Inleiding

Analyse knelpunten en mogelijke maatregelen

- ***Peulenlaan-Wieling-Thorbeckestraat-Rijnstraat***

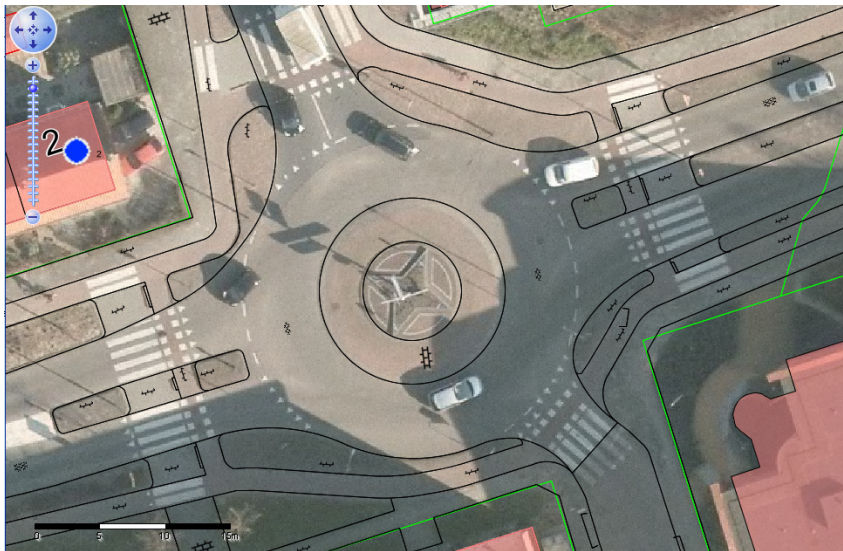
Probleem: Ronde met fietsers gescheiden door varkensruggen. Scheve aan sluiting met de Rijnstraat

Zoals uit naastgelegen uitsnede uit de luchtfoto blijkt, is het fietspad geheel vrij van de rijbaan gelegen. Het aangegeven knelpunt bevindt zich tussen het fietspad en het voetpad. Om de oversteek te begeleiden en om de scheiding aan te geven tussen het fietspad en het voetgangersdeel, zijn varkensruggen aangebracht. Het is bekend dat een enkele voetganger deze banden over het hoofd heeft gezien. Het

verwijderen van de varkensruggen is niet wenselijk, omdat dit fietsers uitnodigt om over het voetpad te rijden. Dat is niet bevorderlijk voor de verkeersveiligheid. Ook is van ongelukken met fietsers niet gebleken.

Daarnaast wordt geconcludeerd dat de Rijnstraat scheef aansluit. Dat is niet het geval. De Rijnstraat sluit haaks aan op de rotonde, maar maakt vlak voor de rotonde een bocht. In het kader van de evaluatie van de Koningin Wilhelminaschool is deze aansluiting nader onderzocht. Conclusie was dat er te weinig ruimte beschikbaar is om de aansluiting op te schuiven dan wel anders vorm te geven

Maatregel: geen

- **Parallelweg-Nieuweweg**

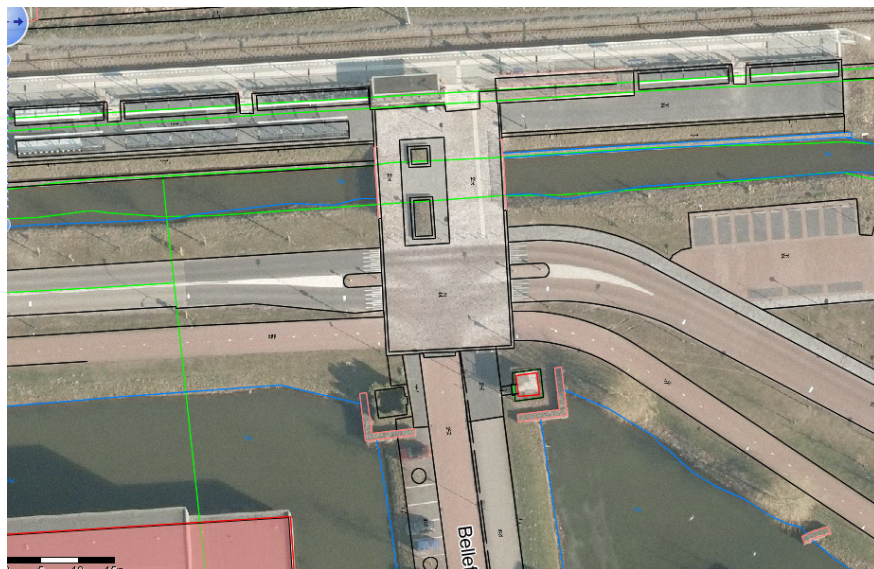
Probleem: afbuigende voorrang

Analyse: Voor fietsers is met markering aangegeven waar zij kunnen oversteken. Doordat de voorrang afbuigt, moet het verkeer dat de voorrang volgt, afremmen. Zij maken een haakse bocht. Verkeer dat uit de richting Boven-Hardinxveld komt, ontmoet een stopstreep. Zij zijn verplicht te stoppen alvorens de kruising op te rijden. Fietsers richting het centrum blijven op een vrijliggend fietspad rijden. Sinds de reconstructie heeft zich geen ongeval meer voorgedaan met een fietser. De geregistreerde ongevallen dateren van voor de reconstructie.

Maatregel: geen
